CONCOURS D'ARCHITECTURE POUR LA RÉALISATION DU RESTOROUTE DE MARTIGNY

Rapport du jury

MARTIGNY, JUILLET 1989

Projet n. 8

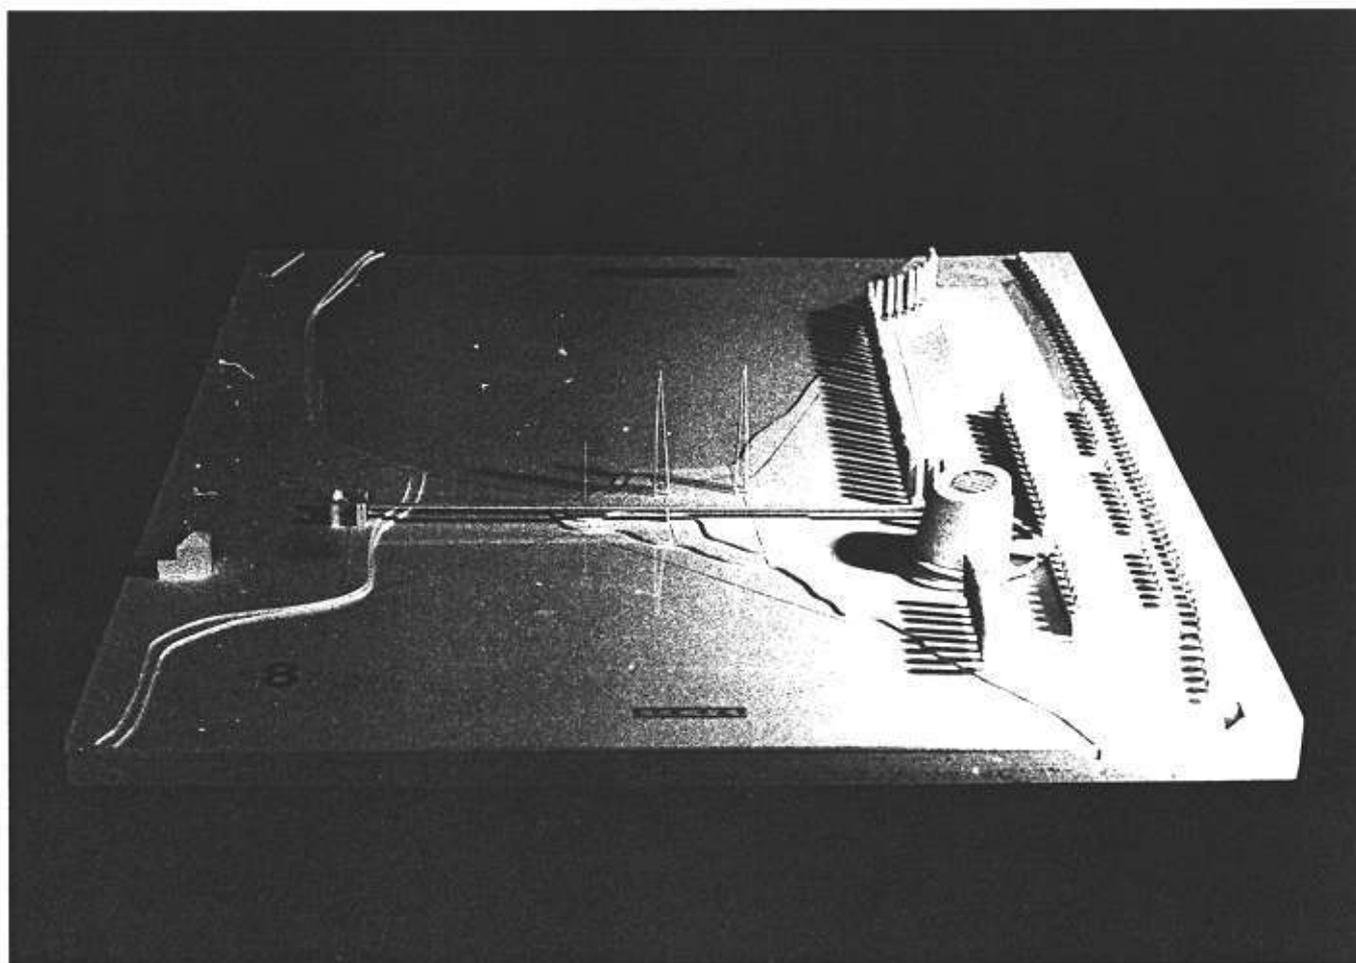
Le projet rattache clairement le parking à l'autoroute et propose un bâtiment "signal". Il s'agit là d'un parti très clair et très fort, compatible aussi bien avec les données du site qu'avec celles de l'"objet" à construire.

Au niveau des circulations, on peut relever un point de conflit, très mal situé, entre la sortie de la station-service et le raccord du parking construit au bâtiment "phare".

L'organisation intérieure de ce bâtiment est peu compatible avec la volonté de réaliser un espace intérieur ouvert sur les différentes fonctions. On aurait souhaité une montée mieux marquée, et un parcours dans le sens de la descente, moins introverti, entretenant de réelles relations avec les espaces desservis : le parcours serait ainsi plus attrayant, comme dans le "modèle" du Musée Guggenheim auquel le projet se réfère.

Projet n. 13

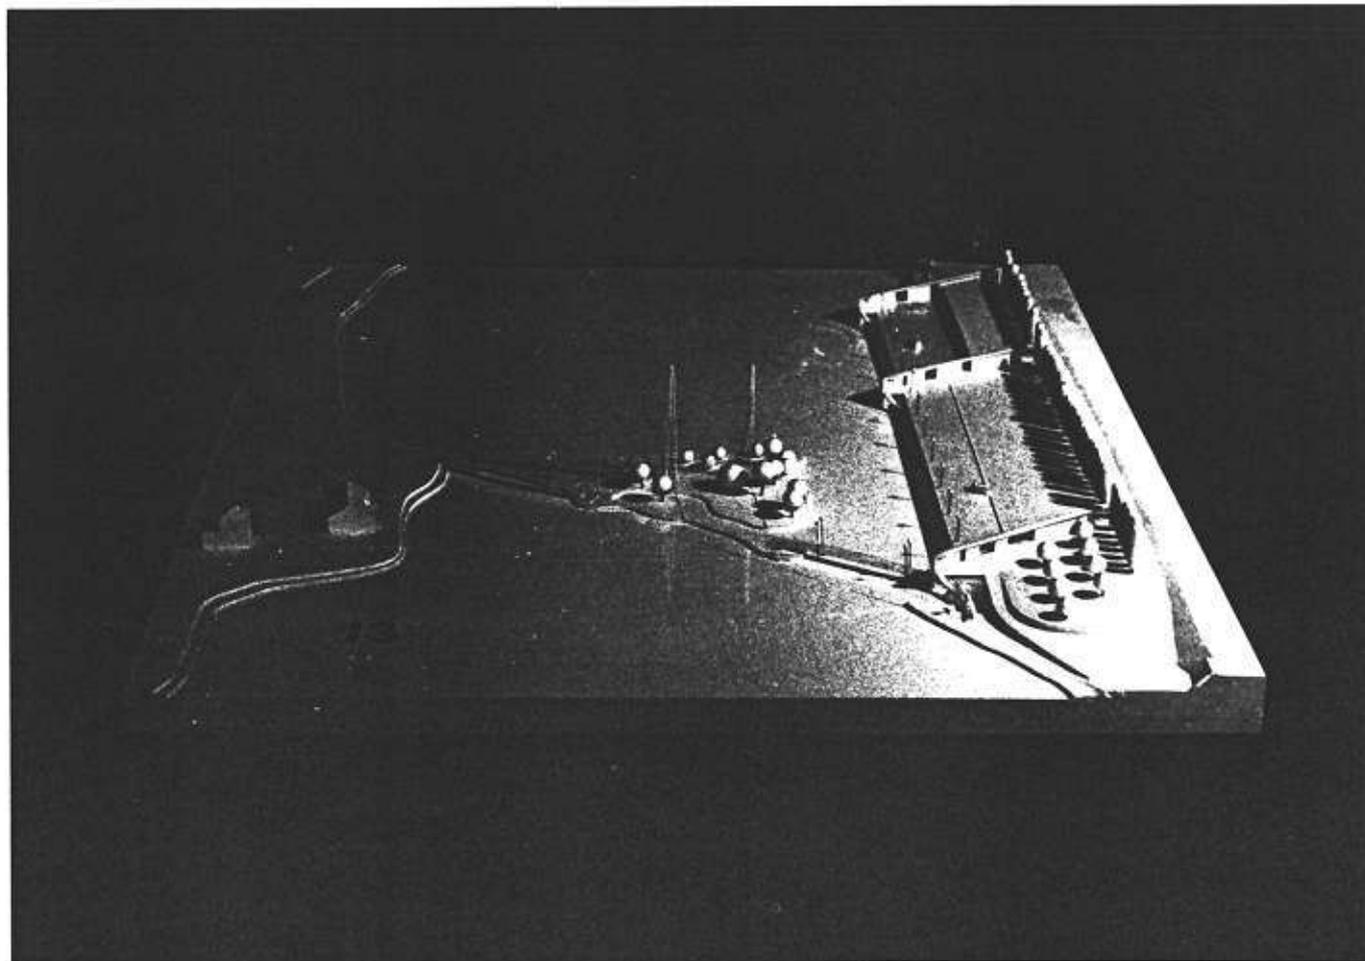
Le projet reconstruit le lieu au moyen d'une plateforme parallèle à l'autoroute et offrant au lac une rive clairement construite. La surface de la plateforme est divisée en trois parties par des môles coupe-vent conduisant l'automobiliste, devenu piéton, vers les escaliers lui permettant de trouver, au niveau inférieur correspondant au niveau du lac, un espace linéaire de distribution des différentes fonctions. Cette coursive s'établit sur toute la longueur de la nouvelle rive artificielle. Ce parti très fort tient compte des conditions climatiques difficiles du lieu et crée un univers intérieur abrité. Cette proposition a malheureusement pour conséquence de n'offrir qu'un vaste parking au premier regard du passager de l'autoroute.

Les murs ne peuvent constituer des coupe-vents car ils induisent des remous au-delà d'une très courte zone protégée. Les passages piétons au droit des percements sont par ailleurs très dangereux. L'organisation de l'ensemble induit des parcours très longs, tant en surface que dans l'espace souterrain du "restoroute" difficilement exploitable.

Projet n. 14

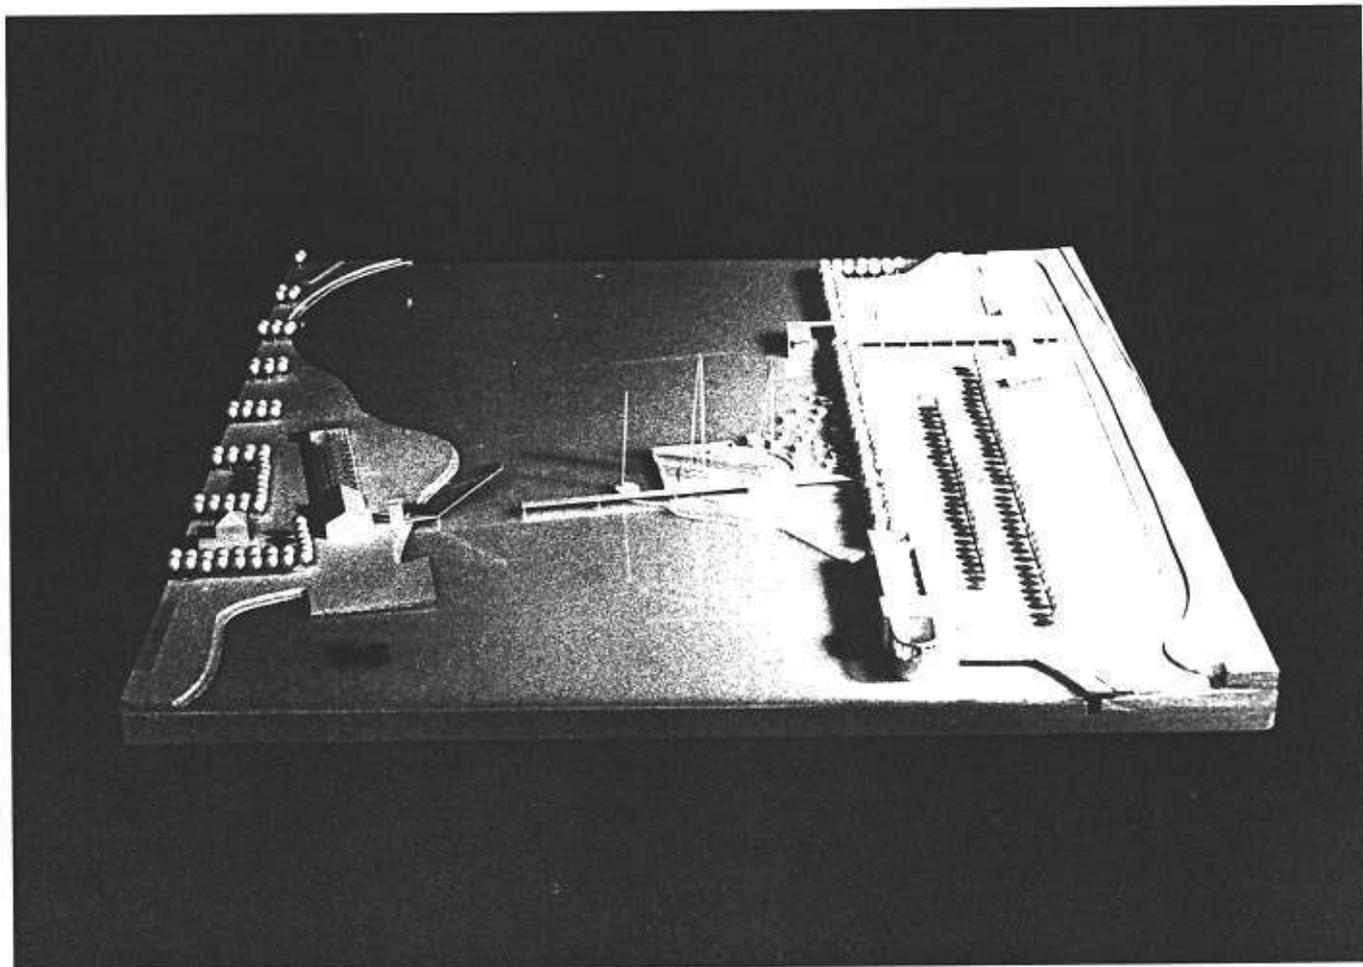
Le projet délimite son territoire en créant au bord de l'eau une rive, allée d'arbres, conduisant à un bâtiment de tête regroupant les fonctions "restoroute" (en dehors du périmètre d'intervention). A l'entrée du dispositif, passée la zone de circulation, un portique perpendiculaire à l'autoroute abrite la station-service et, en bout, un lieu d'exposition ou belvédère d'observation du plan d'eau.

L'organisation de l'ensemble du projet est bonne, les circulations claires et les parcours agréablement abrités.

Le plan d'eau de faible profondeur permet d'atténuer la grande rigueur artificielle de la limite de la terrasse du parking. Bien que le plan du "restoroute" soit d'une grande clarté et simplicité, offrant de bonnes relations visuelles entre les différents espaces intérieurs, les façades sont traitées de façon confuse et hétéroclite.

Projet n. 19

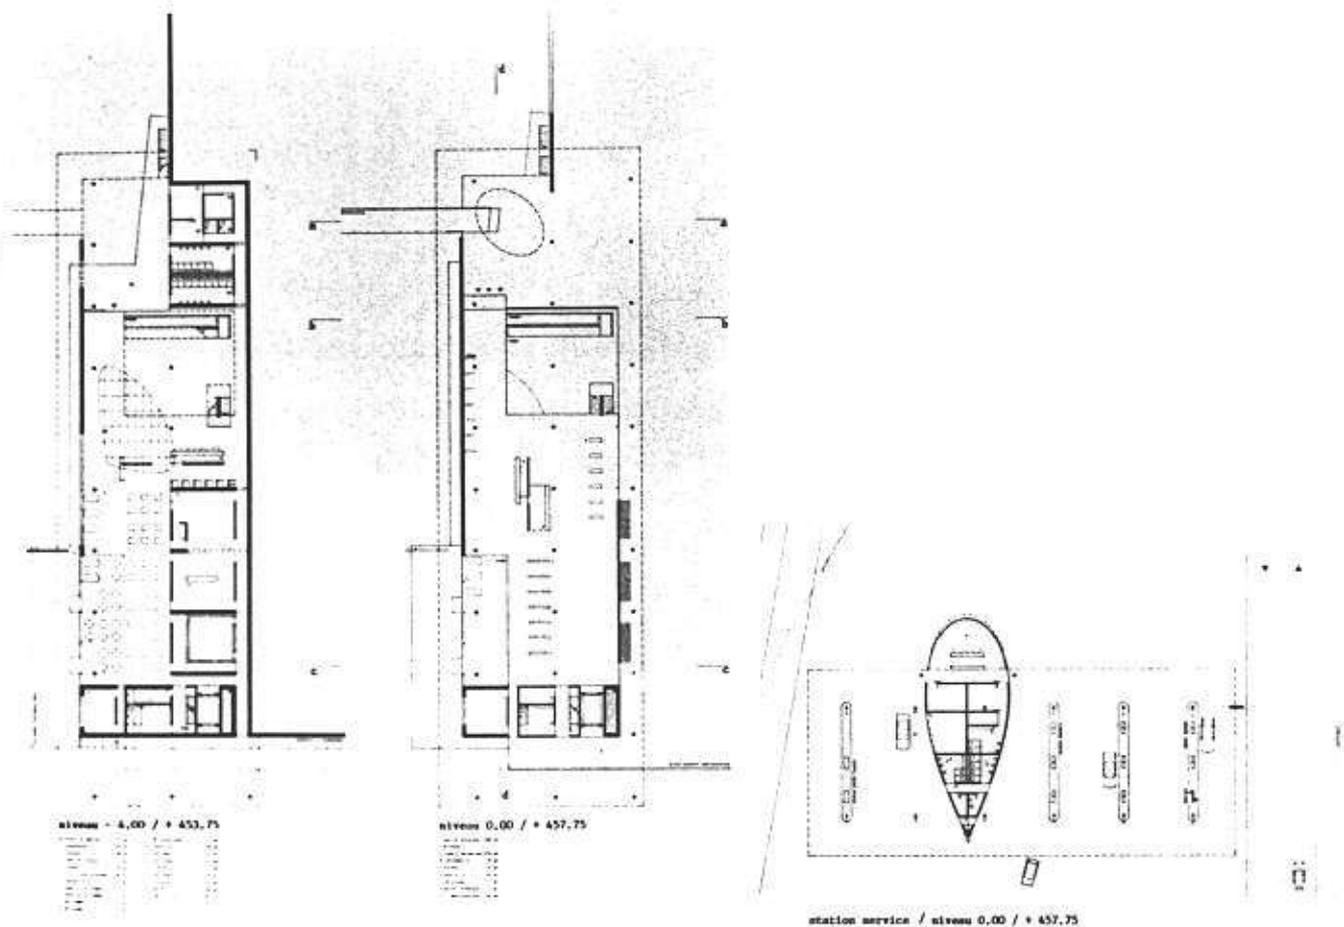
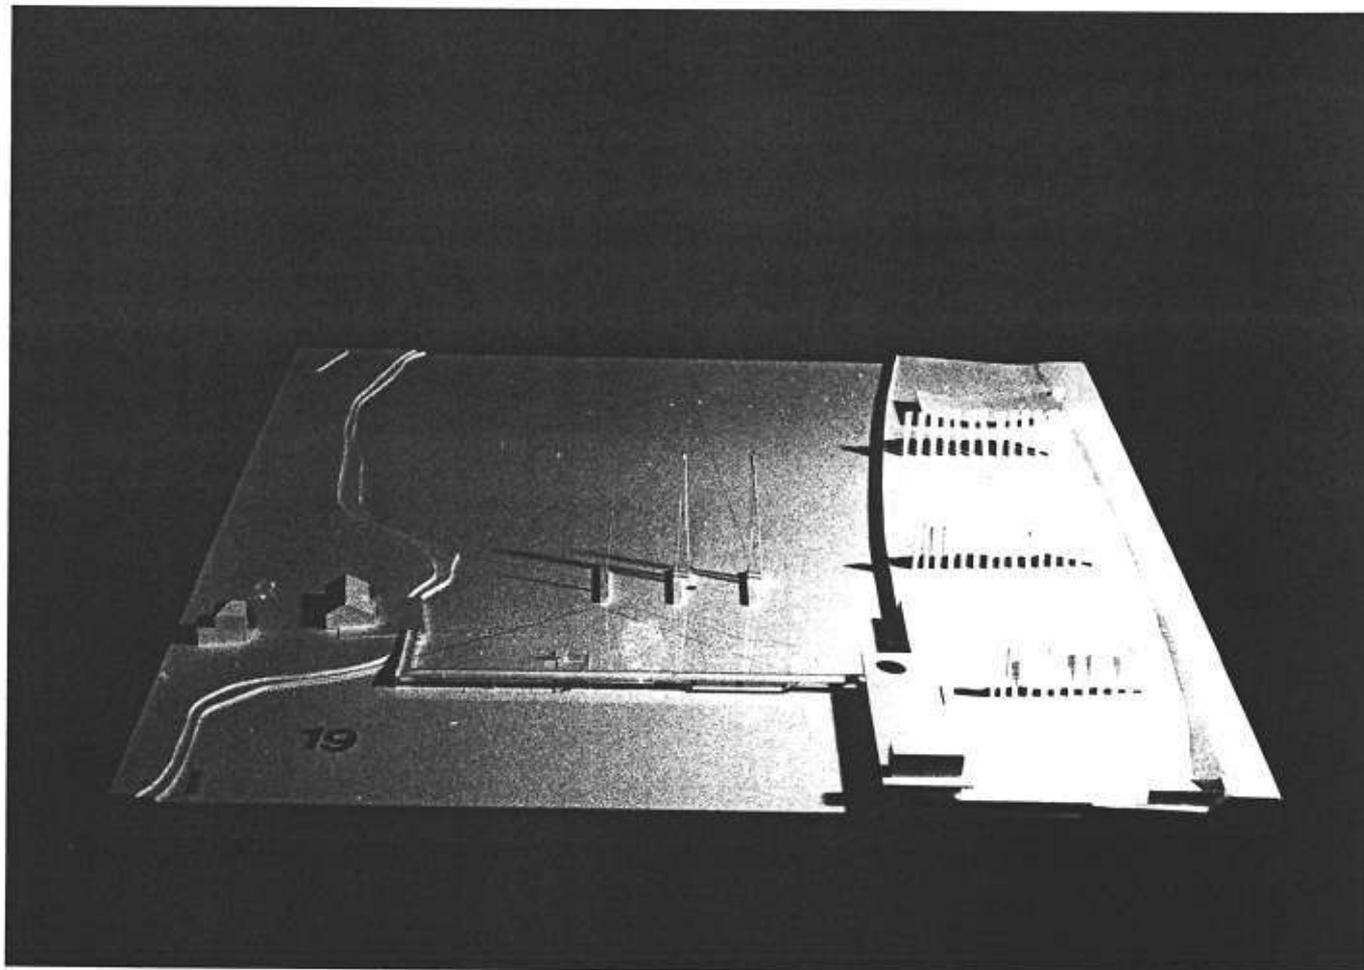
Le projet propose une structuration linéaire du site et la définition d'une nouvelle rive du lac sous forme d'une grande courbe. Le bâtiment du restoroute est situé à l'extrémnité sud du site, en dehors du périmètre du concours. La proposition, d'une grande clarté générale, apparait toutefois excessive dans sa volonté d'un dessin territorial global : en particulier, les aménagements des bains et la suppression de la presqu'île des pylônes sort du cadre de l'intervention prévue et des capacités d'accueil du site. On peut relever cependant la qualité du traitement des parties végétales qui rappellent l'antique occupation du sol par les vergers.

Le principe d'organisation linéaire de la station-service, du parking des camions et du parking des véhicules, apparait satisfaisant, ainsi que l'ordre de la séquence proposée. La solution proposée offre l'avantage d'une grande compacité du parking voitures, ce qui permet de réduire les déplacements des piétons. D'autre part, les rideaux d'arbres offrent une bonne protection contre le vent.

L'organisation intérieure du restoroute est très intéressante, en particulier dans la relation spatiale entre les deux niveaux. Depuis l'entrée au niveau supérieur, on a en effet tout de suite une vision d'ensemble des différentes parties fonctionnelles; les vides invitent à descendre au niveau inférieur et à découvrir le restaurant ouvert sur la vue du lac. L'aménagement proposé du restaurant n'est toutefois pas la meilleure possible dans l'espace et dans la structure proposés.

Le projet présente une grande qualité et précision du langage architectural, résolument contemporain et en relation avec un programme autoroutier.

Projet n. 4.

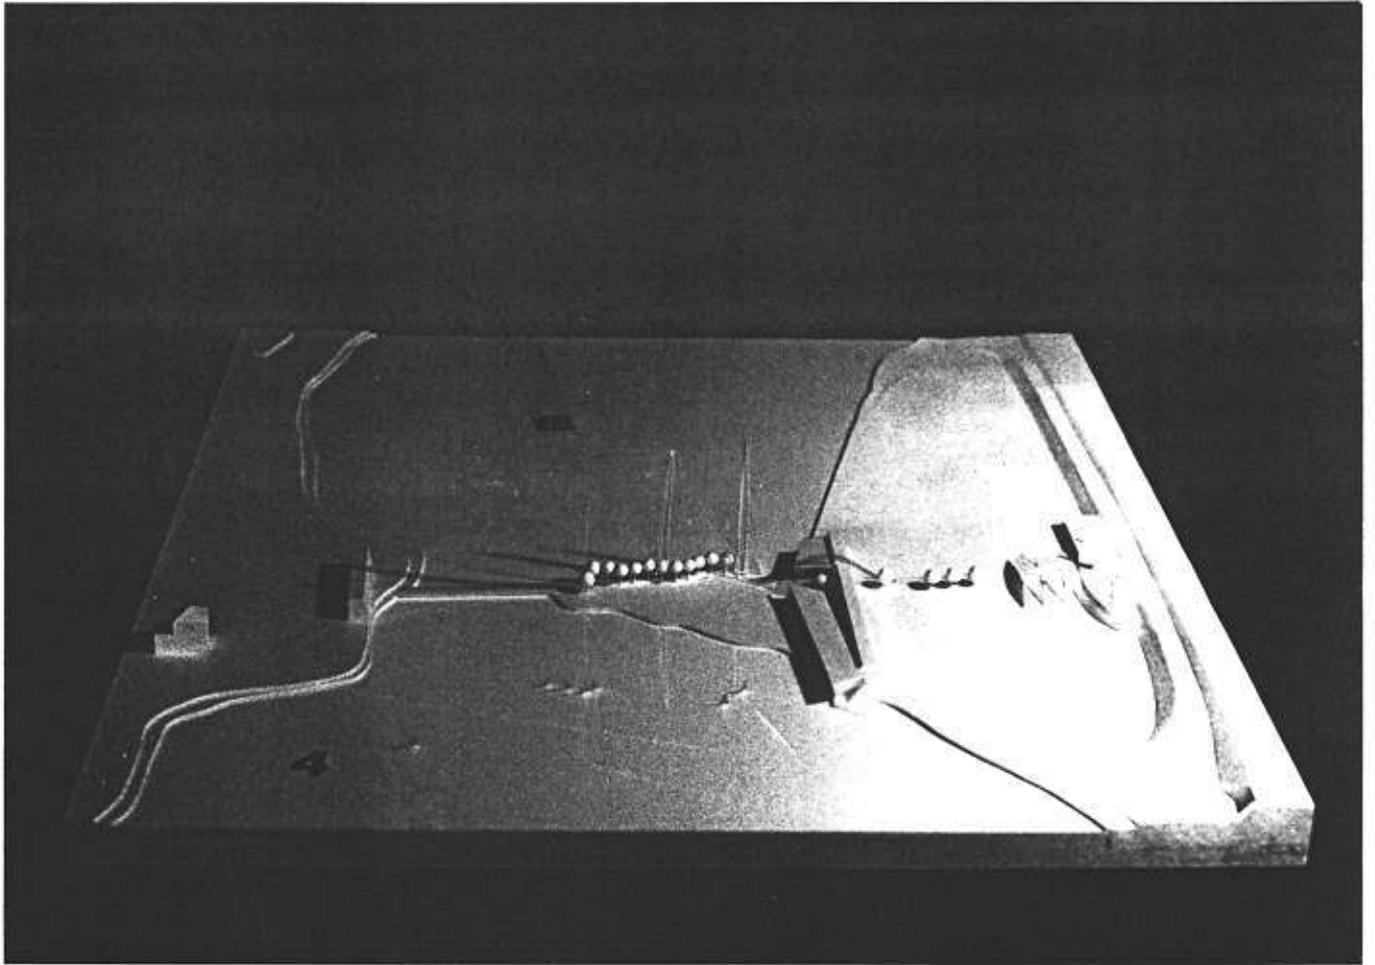
Le projet propose de reconnaître les deux directions de l'autoroute et de la ligne à haute tension comme lignes de forte structuration géométrique du territoire. Les parkings et les circulations automobiles s'établissent parallèlement à l'autoroute. La rive est corrigée pour former une grande diagonale, et un canal est créé entre la presqu'île des pylônes et le restaurant. Dans son ensemble, le projet propose une claire structuration du site; on peut toutefois regretter la direction relativement arbitraire du nouveau dessin de la rive. Depuis l'entrée nord sur le site, la circulation des véhicules se divise en deux bandes parallèles : du côté de l'autoroute, le parking des camions et la station-service; du côté des rives, les parkings des automobiles organisés en épis le long de deux routes. La circulation générale est bonne, en particulier dans les relations entre les fonctions "prendre de l'essence", "chercher une place de parking", "entrer dans le restoroute". On regrette toutefois la mauvaise orientation de la station-service, ouverte au vent, ainsi que l'absence d'un poste de ravitaillement séparé pour les camions. Le parking apparaît mal protégé du vent, et nécessiterait des rideaux d'arbres.

L'organisation intérieure du restoroute est d'une grande clarté et simplicité. Depuis le forum, éclairé zénithalement et ouvert vers le lac, on accède d'un côté au marché valaisan, et de l'autre côté au restaurant. La géométrie du plan est fondée sur les deux lignes directrices du site : un corps de services parallèle à l'autoroute, une grande halle du restaurant parallèle à la ligne à haute tension; la rotation entre les deux volumes est utilisée pour accueillir la "place du marché", éclairée zénithalement. Ce plan offre l'avantage d'une bonne relation visuelle et spatiale entre les différentes activités, grâce surtout à l'organisation sur un seul niveau. La relation entre restaurant et place du marché n'est toutefois pas entièrement satisfaisante, et l'espace du restaurant trop allongé et trop uniforme.

L'image architecturale proposée se veut dynamique, reprenant l'image des planches à voiles inclinées par la force du vent. Le projet traite avec cohérence cette image; toutefois l'absence totale d'indication de structure et de matériaux affaiblit la proposition, qui apparaît excessivement graphique.
